**Avis IRSN N°** 2016-00140

**Objet :** REP - Centrale nucléaire de Chooz B - INB 144

Réacteur n° 2 - Indisponibilité d'une voie du circuit SEC pour la rénovation de la vanne batardeau inter-voies du circuit SFI.

Figure 1 : source froide de la centrale nucléaire de Chooz B

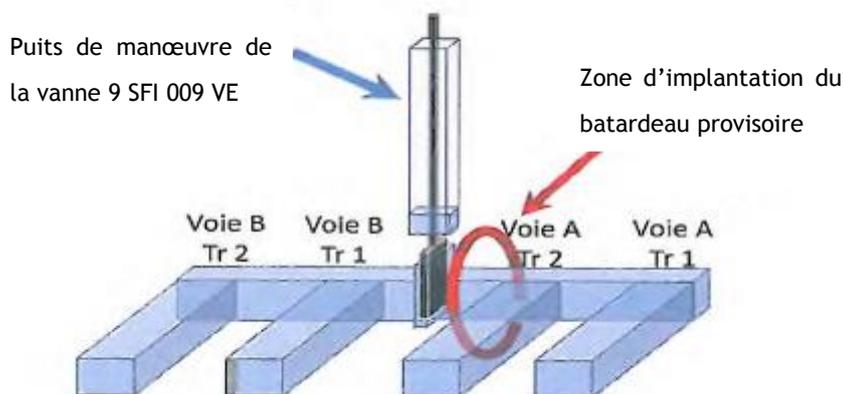
Dans le but de rénover la vanne murale du circuit de filtration de l'eau brute (SFI), qui permet l'isolement des rus d'eau de la voie A de ceux de la voie B de la source froide (cf. figure 1), la vidange des rus d'eau situés de part et d'autre de cette vanne est normalement nécessaire. À la suite de cette vidange, l'aspiration de l'eau par les pompes de la voie A du circuit SEC du réacteur n° 2 et de la voie B du circuit SEC du réacteur n° 1 ne serait plus possible : la voie A du circuit SEC du réacteur n° 2 et la voie B du circuit SEC du réacteur n° 1 seraient donc indisponibles. Or les Spécifications techniques d'exploitation (STE) n'autorisent cette indisponibilité pour un réacteur que dans le domaine de fonctionnement Réacteur complètement déchargé (RCD) et à condition que l'autre voie du circuit SEC soit disponible. C'est pourquoi EDF a prévu de rénover la vanne du circuit SFI lors de l'arrêt du réacteur n° 1 en 2017 et de mettre en place durant l'intervention, un batardeau provisoire isolant la vanne du ru d'eau de la voie A du réacteur n° 2 (cf. figure 1). Pour sa vidange, le reste de l'isolement du ru de la voie B du réacteur n° 1 sera réalisé par la mise en place de batardeaux prévus de conception. Ainsi, pendant la rénovation de la vanne du circuit SFI, seule sera nécessaire la vidange de la voie B de la source froide du réacteur n° 1, qui ne sera pas requise par les STE.

De la même manière, afin de respecter les STE, la pose du batardeau provisoire qui nécessite la vidange de la voie A du réacteur n° 2 sera réalisée lors de l'arrêt de 2016 de ce réacteur. L'innocuité vis-à-vis de la sûreté de la mise en place de ce batardeau a fait l'objet d'une instruction de la part de l'IRSN dans son avis sur les modifications matérielles du mois d'avril 2016 [2]. En fonctionnement normal, le batardeau provisoire est en position ouverte.
